ANEXO TÉCNICO

Con lo anterior, se deja identificada la trazabilidad del Acta de Mayores Cantidades e Ítems No Previstos, junto con las respectivas observaciones formuladas durante la revisión realizada por la secretaría de Planeación y Desarrollo Territorial del municipio de San Antonio del Tequendama.

VERIFICACIÓN DE CUMPLIMIENTO: Revisada la documentación allegada por el contratista CONSORCIO TALUDES 2025, el Municipio de San Antonio del Tequendama verifica que la misma cumple con los requisitos técnicos, administrativos y financieros establecidos en el Convenio Interadministrativo U.A.E.G.R.D.-CD-CVI-134-2025. Para tal efecto se remite balance de mayores y menores cantidades, el contratista procederá a realizar los ajustes correspondientes a los siguientes tres (3) ítems no previstos:

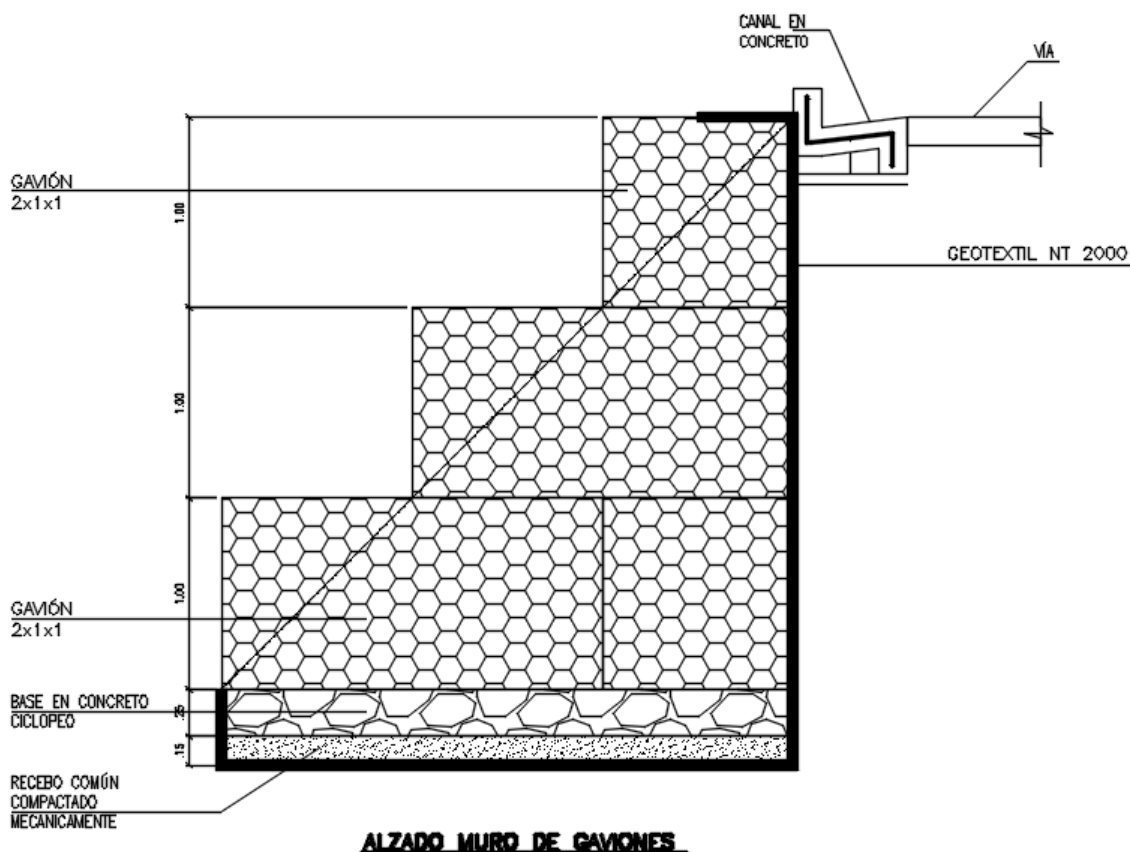
En el desarrollo del proyecto y realizando las excavaciones necesarias para la adecuación de la caja donde se está erigiendo el muro en gaviones, se encontró un elemento estructural el cual no se tenía contemplado en la información previa suministrada del proyecto, dicho elemento es el cabezote de una alcantarilla deshabilitada, la cual no se encuentra en funcionamiento, el elemento en mención cuenta con las siguientes dimensiones:

4,00m de largo, 1,80m de alto a la cota base de construcción y un ancho de 0,80m en concreto estructural.

1,40m de largo, 1,20m de alto a la cota base de construcción y un ancho de 0,80m en concreto estructural.

1,50m de largo, 0,80m de alto y un ancho de 0,80m tubo en concreto estructural.

NP 1.1 — Demolición de estructuras: Incluye cargue y retiro de sobrantes a una distancia de 5 km. Cantidad: 8.06 m³.

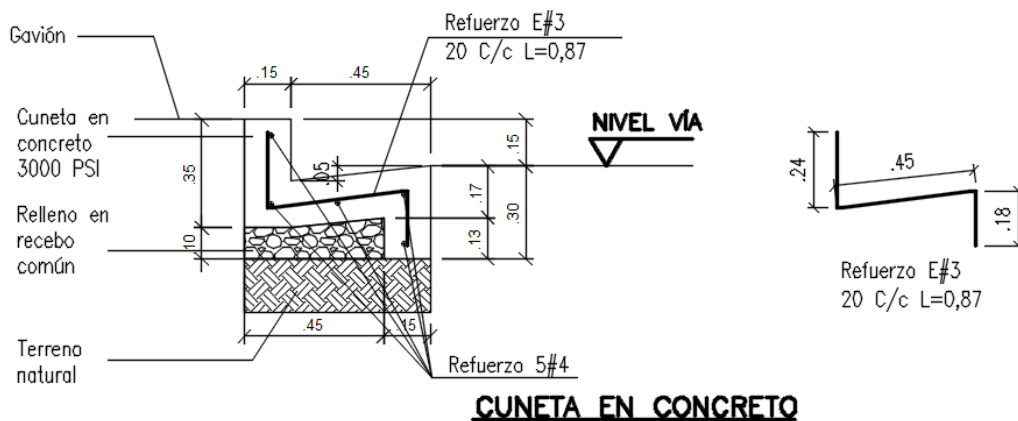
En relación con el comportamiento hidráulico del sector, se observó que las aguas de escorrentía superficial y de precipitación son conducidas de manera natural a través de drenajes transversales sobre la cara del talud superior. No obstante, se evidencia la ausencia de un sistema formal de drenaje superficial en la vía, como cunetas revestidas, así como la inexistencia de obras de drenaje en la coronación del talud, tales como zanjas de coronación o canales colectores.

Esta condición genera que el flujo de agua no sea controlado adecuadamente, permitiendo su infiltración directa en el macizo de suelo y favoreciendo procesos de saturación. En consecuencia, el punto de descarga de estas aguas se concentra en la corona del talud inferior, incrementando las presiones intersticiales y reduciendo la resistencia al corte del terreno en dicha zona. Esta dinámica fue observada de manera generalizada en el conjunto de viviendas ubicadas en la parte media del talud superior, configurando un escenario que propicia la inestabilidad progresiva del sistema.

Así mismo y con el fin de garantizar la estabilidad de las obras construidas, en este caso el muro en gaviones, se hace necesario realizar una obra dispuesta para la captación, conducción y evacuación de las aguas lluvias de la vía contigua al muro y así evitar que estas aguas se filtren en dicho muro y afecte el predio donde se encuentra dicha construcción.

Lo que se pretende es realizar la construcción de una canal a espaldas del muro en su cota superior y contiguo a la vía que se encuentra allí a fin de evacuar de forma óptima las aguas lluvias que por allí circulan, ya que dicha vía cuenta con una pendiente pronunciada, lo que genera gran cantidad de aguas lluvias corriendo a espaldas del muro.

La cuneta será un elemento en concreto reforzado que contará con un borillo hacia el costado del muro y con una viga hacia el costado de la vía para dejar así una transición entre elementos, como se muestra en las imágenes anteriores.

NP 1.2 — Concretos Clase D, $f'c = 3000$ PSI (bases): Cantidad: 9.48 m³.

NP 1.3 — Suministro figurado y armado de acero de refuerzo 60.000 PSI: Cantidad: 525,93 kg.
